WETTERSKIP FRYSLÂN

MEMO

Aan: Gemeente Dongeradeel - dhr. R. Krikke
Van: L.P. Zijlstra
Functie: Medewerker planvorming
Afdeling / Cluster: / cluster Plannen
Datum: vrijdag 16 juli 2010
Onderwerp: Reactie inrichtingsschets golfbaan Esonstad - Oostmahorn

Figuur 1. inrichtingsschets golfbaan met consequenties hoofdwaterring.

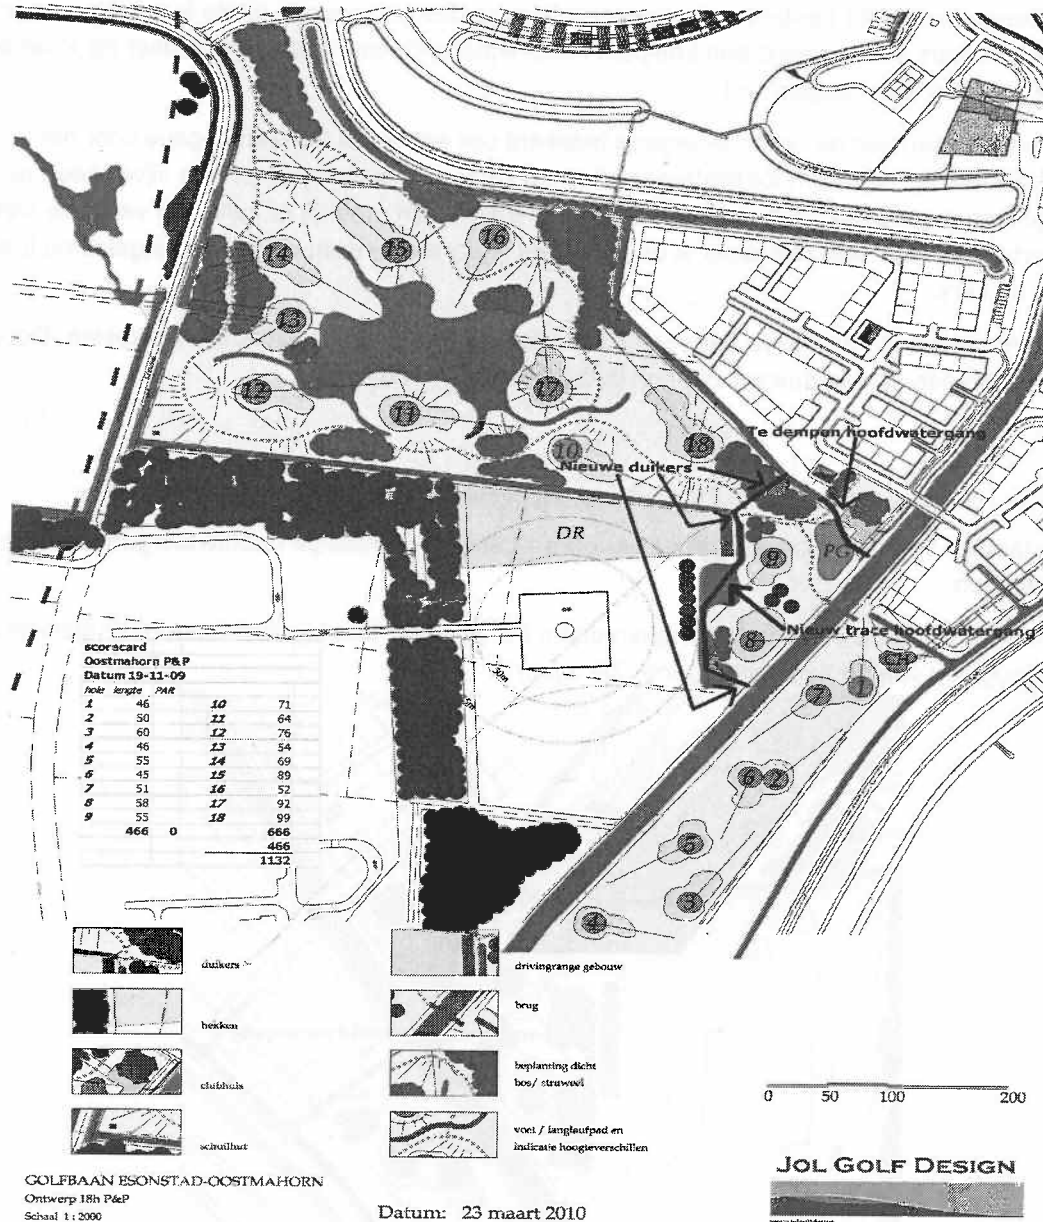
- a. De watergang aan de noordzijde en zuidoostzijde betreft een hoofdwatgang van het waterschap. De watergang aan de zuidoostzijde gaat vervolgens door het plangebied. Langs deze hoofdwatgangen is momenteel een obstakelvrije keurzone van 5 meter aanwezig. Deze lijkt te volgens de schets worden beplant met boomgroepen.
- b. Op de aansluiting van deze hoofdwatgangen is een clubhuis gesitueerd in aansluiting op de camping. In het plan wordt voorgesteld om de hoofdwatgang middels 3 duikers om te geleiden naar een vijverpartij ter plaatse van de zuidgrens van het plan.
- c. Een centrale vijverpartij welke niet in verbinding staat met het watersysteem. Via een particulier gemaal en uitlaat wordt het waterpeil in deze vijver door de initiatiefnemer beheerd.

Wij kunnen met de voorstellen a en b niet akkoord gaan. De voorgestelde demping van een deel van de bestaande hoofdwatgang ter plaatse van de noordoost hoek, inclusief het voorgestelde nieuwe tracé met 3 duikers en een vijverpartij stuit op ernstige bezwaren.

1. Door het gedeeltelijk dempen van de bestaande hoofdwatgang gaat de open verbinding verloren, waardoor het de het huidige watersysteem qua van water aan -en afvoer verslechtert.

2. De alternatieve route bestaat onder meer uit 3 lange duikers met een totale lengte van meer dan 50 meter. Duikers vormen altijd een knelpunt in het watersysteem, zowel kwantitatief als kwalitatief. Het water wordt er door opgestuwd.

3. Het verplaatsen van de hoofdwatgang betekent ook een extra beheersopgave voor het waterschap. De nieuwe hoofdwatgang komt door een vijver te liggen. Deze vijver heeft geen open verbinding maar staat via duikers in verbinding. Vijvers zijn moeilijk of zelfs niet vanaf de kant te onderhouden. Met een maaiboot is de vijver niet te bereiken, want de vijver is ingeklemd tussen twee duikers.

4. Duikers betekenen een extra beheersopgave voor het waterschap en dus extra kosten. Door de lengte van één van de duikers zijn ook inspectieputten noodzakelijk.
